Věc: Vyjádření k záměru „D8 odpočívka Dušníky“ vaše Spisová značka: KUUK/171201/2023/3, číslo jednací: KUUK/177190/2023 a kompletním podkladům včetně příloh, které jsou k dispozici na internetové adrese informačního portálu CENIA: https://portal.cenia.cz/eiasea/detail/EIA_ULK1252

Níže uvádíme další výhrady a připomínky k oznámení záměru „D8 Odpočívka Dušníky“:

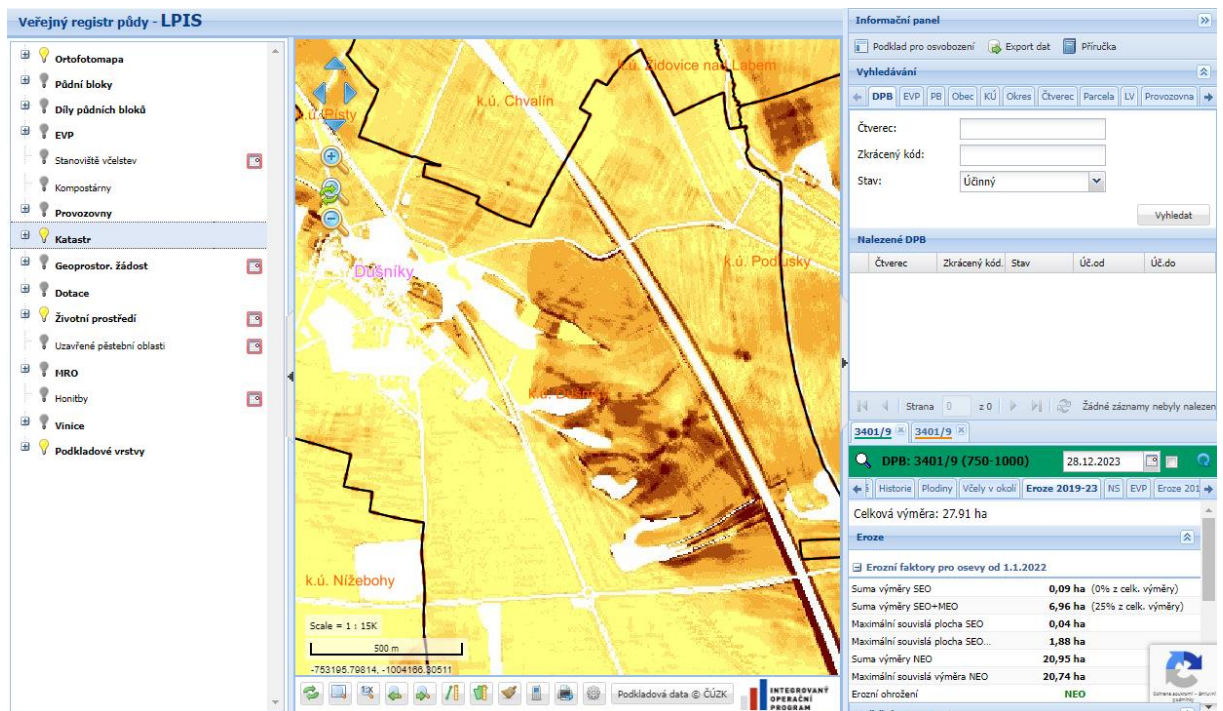
13. Kap. C.II.3, str. 64 - *Z hlediska rizika erozního smyvu se zájmové území nachází v oblasti velmi nízkou hrozbou erozního smyvu.*

AUTOR OZNÁMENÍ NEUVÁDÍ ZDROJ – tvrzení se nezakládá na pravdě

- PLOCHA L odpočívky se z pohledu erozních faktorů pro osevy nachází na plochách SEO+MEO <https://eagri.cz/public/app/lpisext/lpis/verejny2/plpis/>

- DÁLE PAK V RÁMCI NÁVRHOVÉ ČÁSTI ÚZEMNÍ STUDIE

https://www.roudnicenl.cz/gdpr_protection/OVQ26YAHe64syRAKdGlb5dvo4UwuvrAs6NHtPtfiCplYdypcSFFb_2FUzUpZu5Q5gueJt5sbmbCqUsVJKGmFW5zt4LjexKr_2BQweUgA1RPWovlR7KkGZZ9wkW2FvfFuLx4to JE PLOCHA PLÁNOVANÉ L odpočívky ÚZEMÍM S NÁVRHEM PROTIEROZNÍHO OPATŘENÍ NA ORNÉ PŮDĚ - PŘÍSNĚJŠÍ
